D.D. 20 marzo 2020, n. 104

Rettifica Determinazione n. 266/A1604A dell'8 maggio 2013 recante "Regolamento regionale 15/R/2006 - Definizione dell'area di salvaguardia dei pozzi acquedottistici denominati "G42" - codice univoco TO-P-03992 e "G43" - codice univoco TO-P-03993, ubicati nel Comune di Druento (TO)"

DETERMINAZIONE DIRIGENZIALE

A1604B - Tutela delle acque

- *“Aree di salvaguardia pozzi ad uso idropotabile – Proposta aree di salvaguardia pozzi G42 e G43 su mappa catastale e centri di pericolo – Scala 1:2000 - Tavola: 1 - Data: Novembre 2019”*.

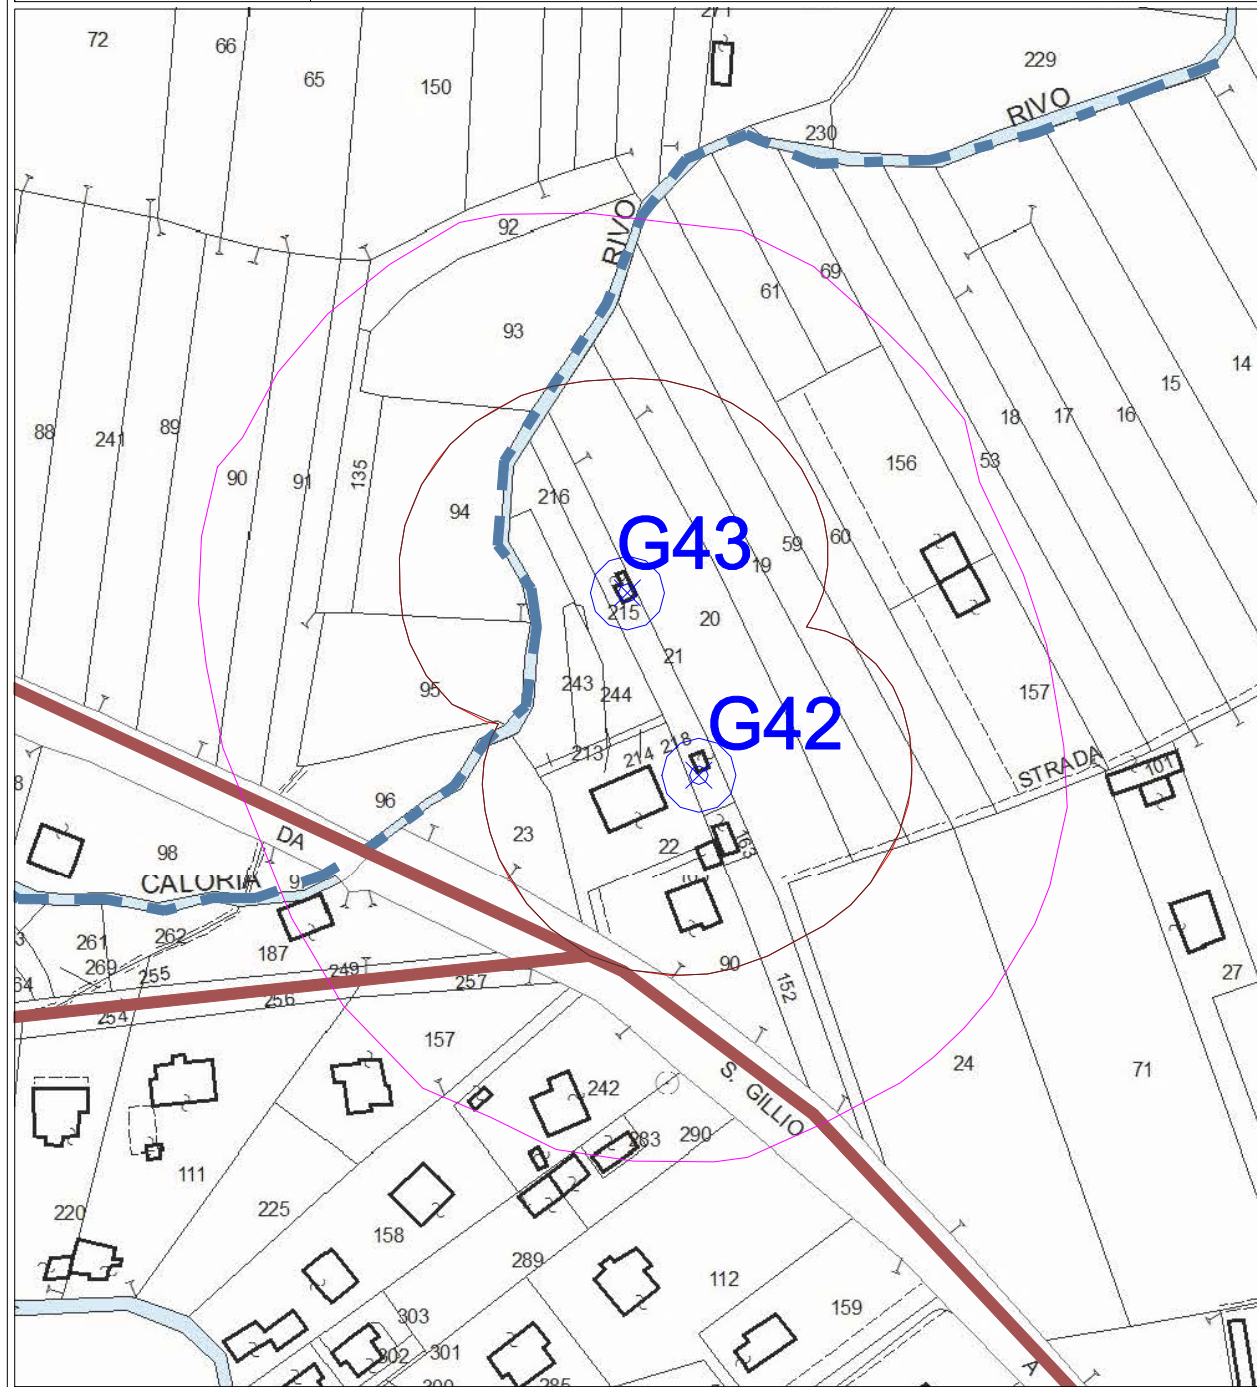
con nota del 21 novembre 2019 - prot. n. 79211, la Società Metropolitana Acque Torino S.p.A. (di seguito S.M.A.T. S.p.A.) ha fatto rilevare che, per mero errore materiale, la posizione del pozzo G43 indicato sugli elaborati progettuali (planimetria "aprile 2012", allegata alla determinazione n. 266/A1604A dell'8 maggio 2013) si discosta di alcuni metri rispetto alla reale ubicazione della captazione;

la posizione del pozzo *G43* indicata nella planimetria “novembre 2019” si discosta di alcuni metri dalla posizione indicata nella planimetria “aprile 2012” e pertanto recepita nella determinazione n. 266/A1604A dell’8 maggio 2013, pur rimanendo all’interno della medesima particella catastale;

ad una rielaborazione dei dati risulta un differente involuppo delle zone di rispetto ristrette ed allargate dei due singoli pozzi ed una conseguente leggera riduzione dell’areale da vincolare, dovuto all’avvicinamento della captazione *G43* alla captazione *G42*;

b. Di sostituire l'elaborato *“Proposta aree salvaguardia pozzi G42-G43 su mappa catastale; individuazione centri di pericolo – Aprile 2012 – scala 1:2.000”* allegato alla determinazione n. 266/A1604A dell'8 maggio 2013 quale parte integrante e sostanziale, con il seguente elaborato, nel quale sono rappresentate le nuove zone sottoposte a salvaguardia, con l'elenco delle particelle catastali interessate, totalmente e parzialmente:
